Termin Feuerwehr

Ortstermin Feuerwehr

Bauvorhaben: STADT BURGDORF NEUBAU GUDRUN-PAUSEWANG-GRUNDSCHULE / AUSSENANLAGEN
 Projekt-Nr.: 09.07.2015

Planart: ENTWURF - ZAUN VARIANTE A Datum: 09.07.2015
 gezeichnet: Blattgröße (mm): A 0 Maßstab: M 1:100
 geändert:

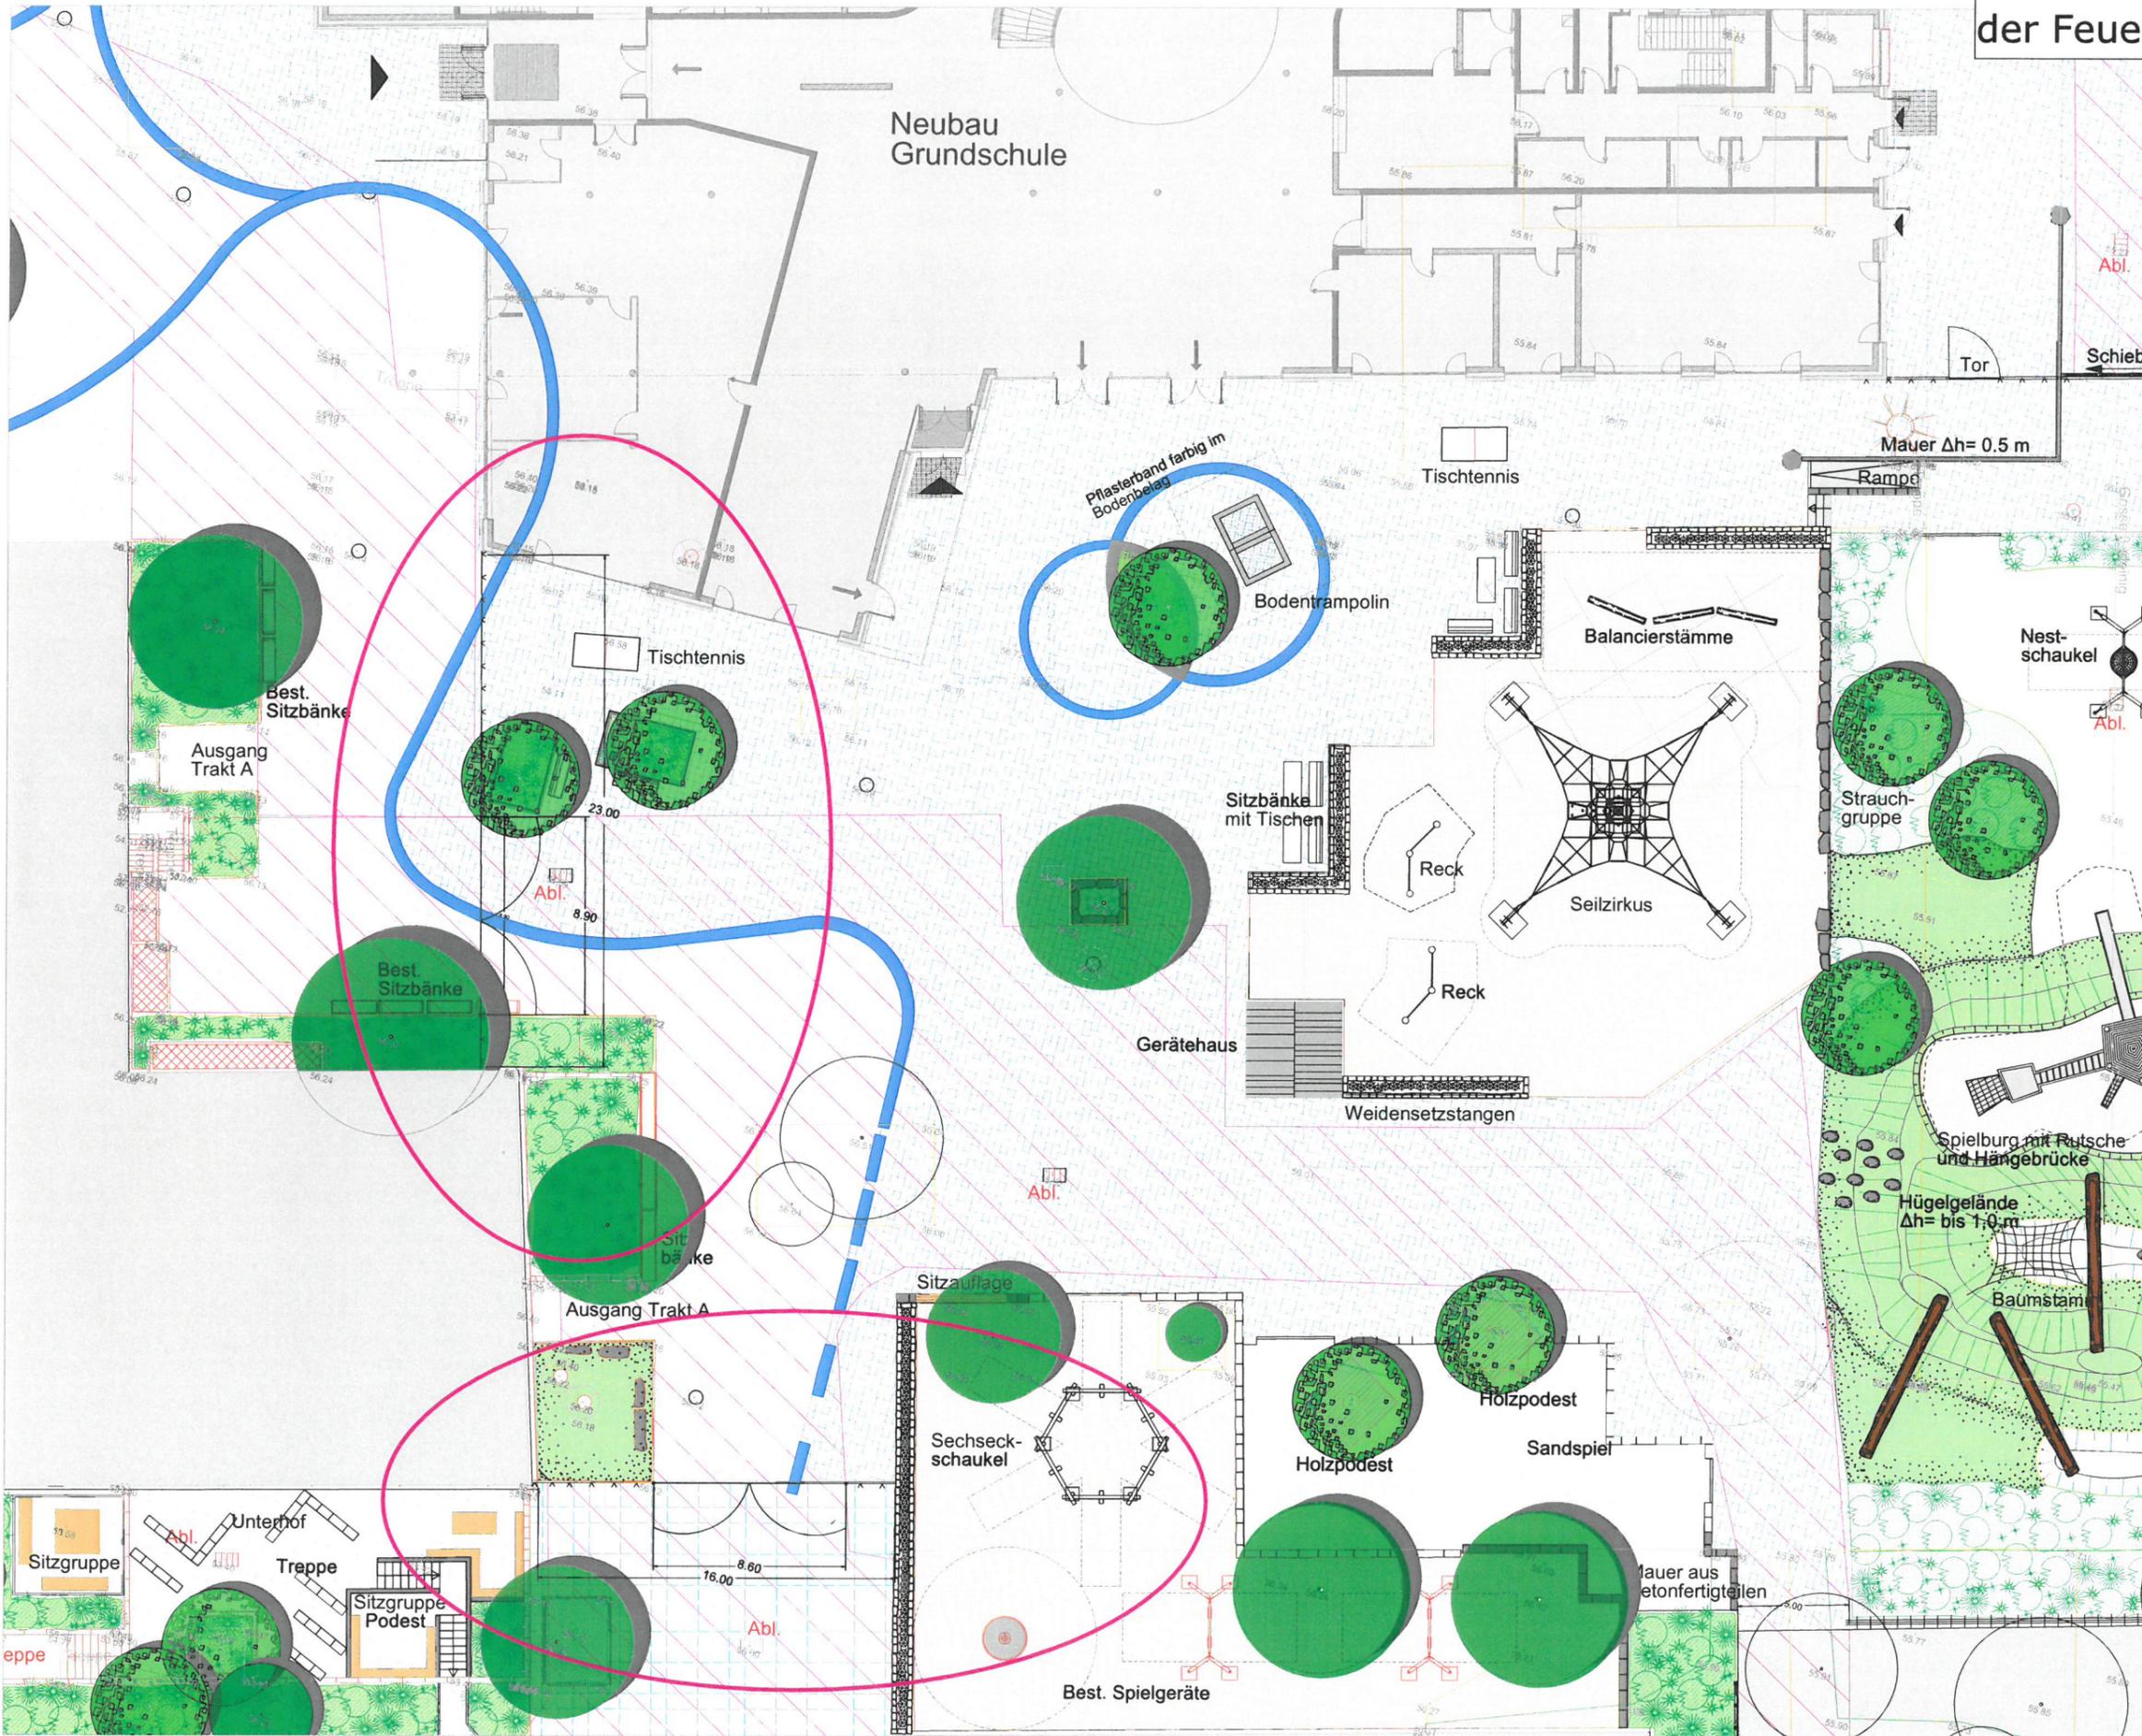
Variante A: s. anliegende Skizze

- Einbau eines Zaunes (Länge 23,00 m) mit Flügeltor (Breite ca. 9,00 m), von der neuen Grundschule in südlicher Richtung bis zum Gymnasium (Trakt A)
- Einbau eines weiteren Zauns mit Flügeltor (Breite ca. 9,00 m) zwischen Gymnasium (Trakt A und Spielfläche an der Sporthalle

Variante A und B wurden mit Hinweis auf die Beeinträchtigung, der unbedingt notwendige Aufstell- und Rangierflächen für die Löschfahrzeuge, durch den Zaun von der Feuerwehr abgelehnt.

Bauherr	STADT BURGDORF	Projekt-Nr.	
Planart	NEUBAU GUDRUN-PAUSEWANG-GRUNDSCHULE / AUSSENANLAGEN	Datum	09.07.2015
gezeichnet	Blattgröße (mm)	Maßstab	M 1:100
Wes.	A 0		
geändert			
Der Bauherr	Der Architekt	Plan-Nr.	3B

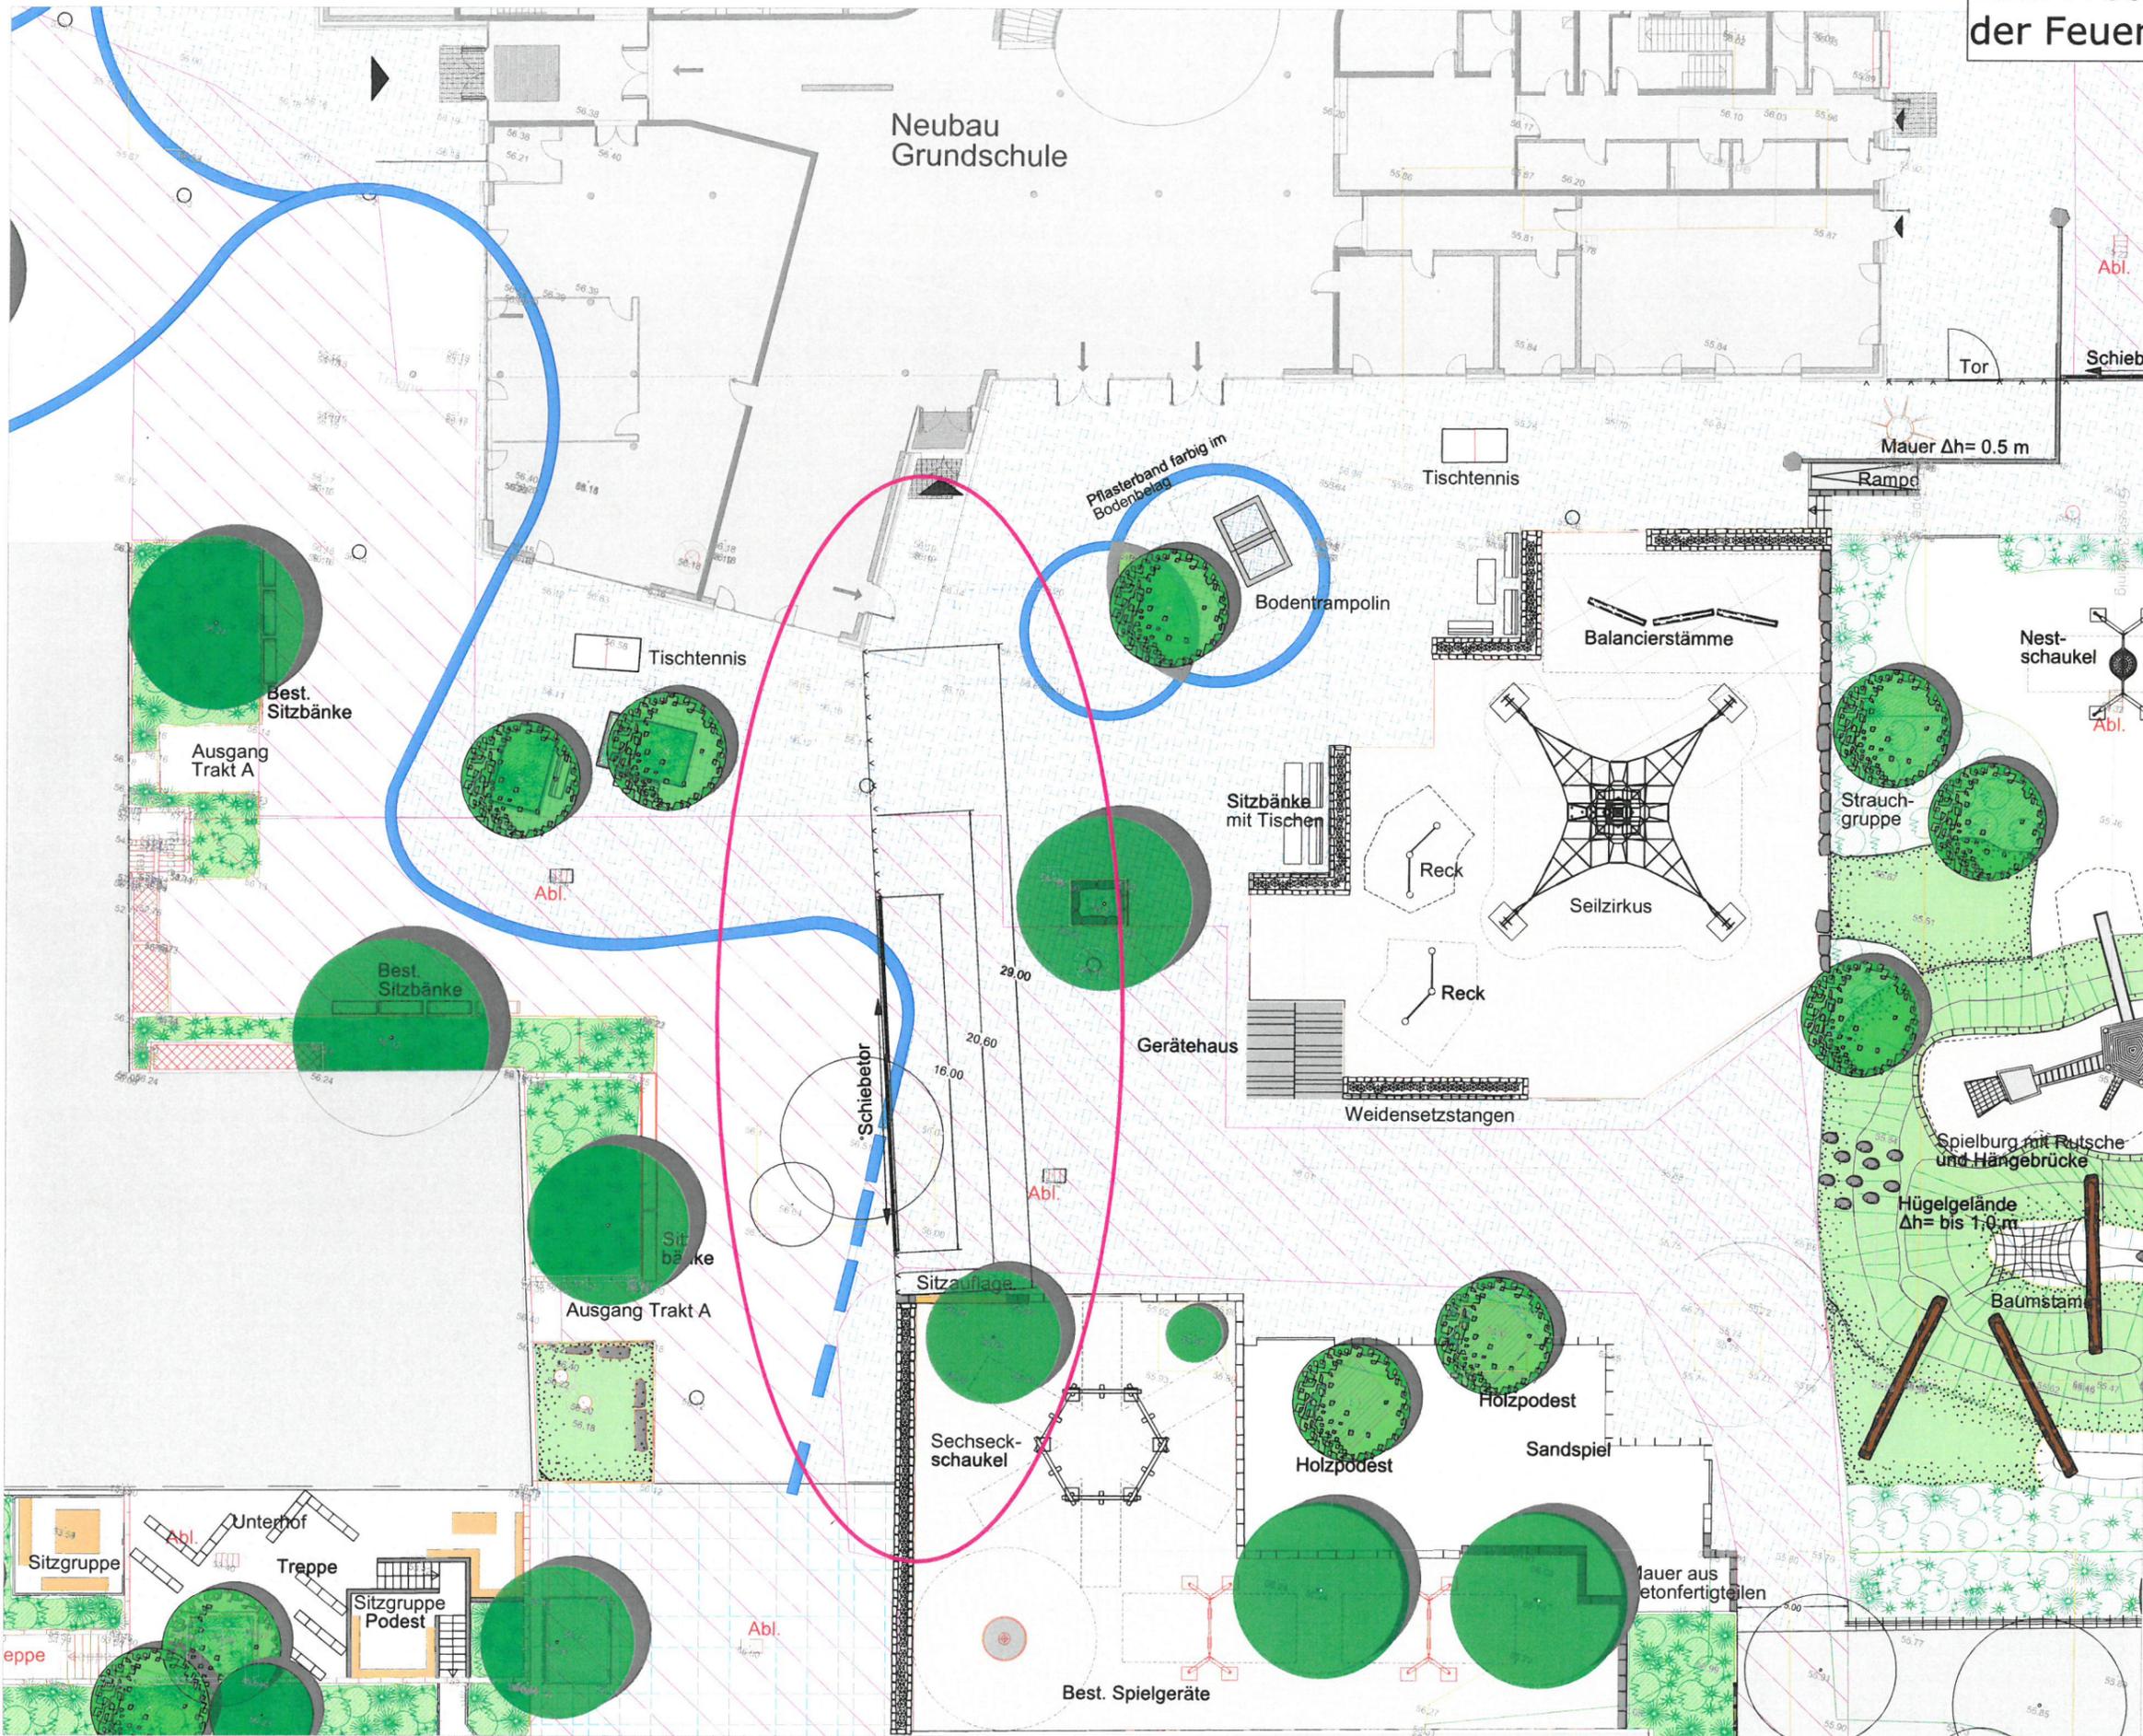
Variante B: s. anliegende Skizze

- Einbau eines Zauns (Länge 29,00m) von der Grundschule in südliche Richtung bis zur Spielfläche an der Sporthalle einschließlich Einbau eines Schiebe Tores (breite 16,00 m).
